福島第一原子力発電所 特定原子力施設に係る実施計画変更比較表（第V章 燃料デブリの取り出し・廃炉）

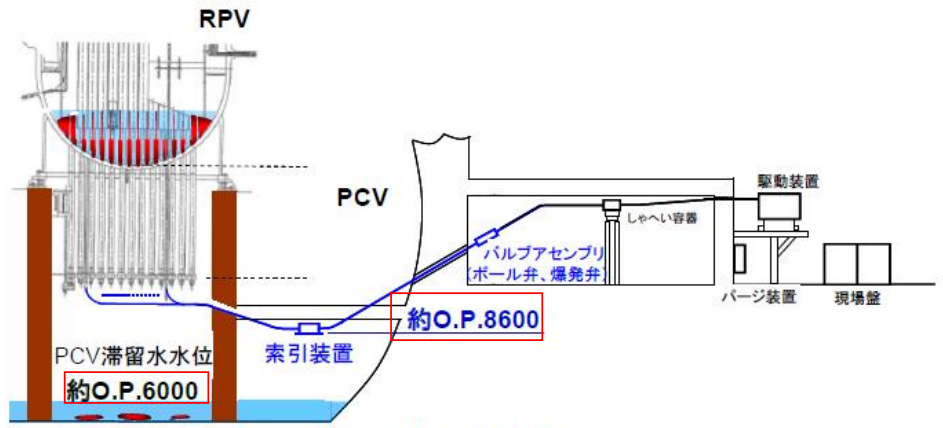
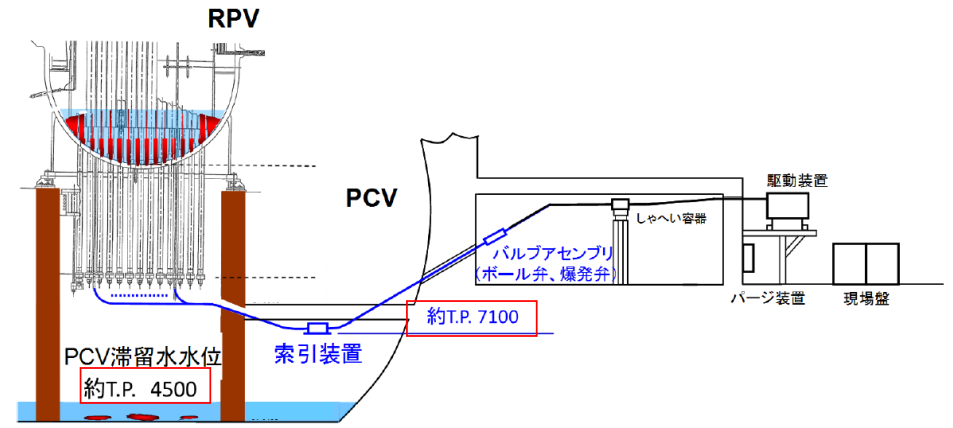
変更前	変更後	変更理由
<p>添付資料-2 現段階での原子炉格納容器内部調査について</p> <p>(中略)</p> <p>別添-4 常設監視計器 支持構造図</p> <p>(中略)</p> <p>(2号機)</p> <p>以下、省略</p>	<p>添付資料-2 現段階での原子炉格納容器内部調査について</p> <p>(中略)</p> <p>別添-4 常設監視計器 支持構造図</p> <p>(中略)</p> <p>(2号機)</p> <p>以下、省略</p>	<p>2号機原子炉格納容器内部詳細調査に伴う支持構造変更による記載の適正化</p>

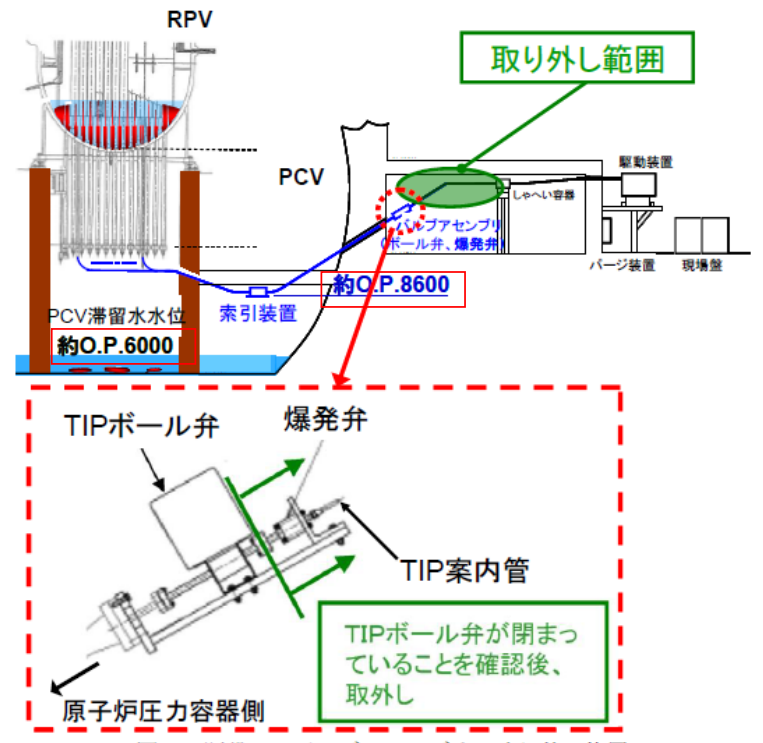
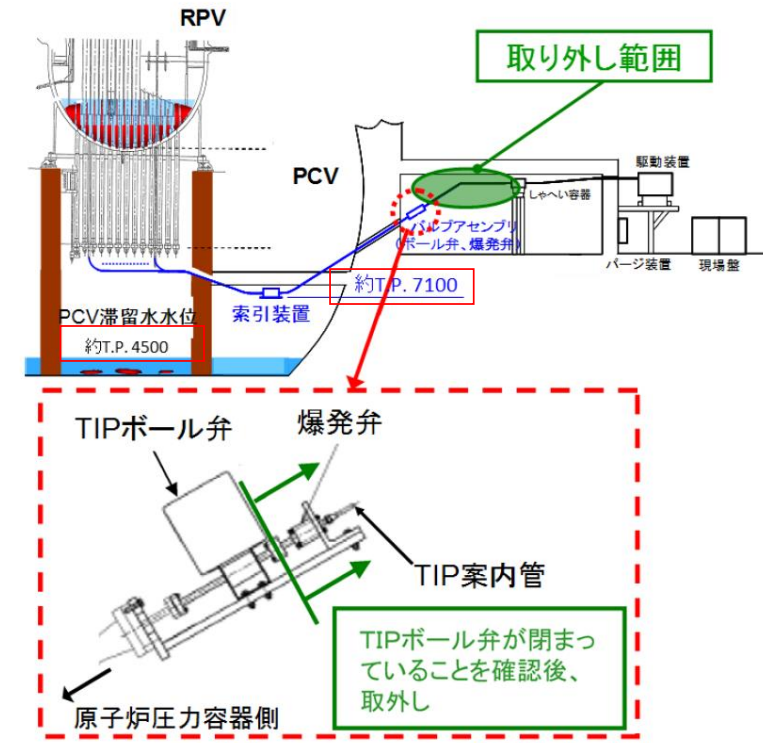
変更前	変更後	変更理由
<p>添付資料-3 現段階での2号機TIP案内管を活用した炉内調査・温度計設置について</p> <p>(中略)</p>  <p>図2 TIP室内機器配置</p>  <p>図3 既設TIPバルブアセンブリの取り外し位置</p> <p>(以下、省略)</p>	<p>添付資料-3 現段階での2号機TIP案内管を活用した炉内調査・温度計設置について</p> <p>(中略)</p>  <p>図2 TIP室内機器配置</p>  <p>図3 既設TIPバルブアセンブリの取り外し位置</p> <p>(以下、省略)</p>	<p>標高表記の適正化</p> <p>標高表記の適正化</p>
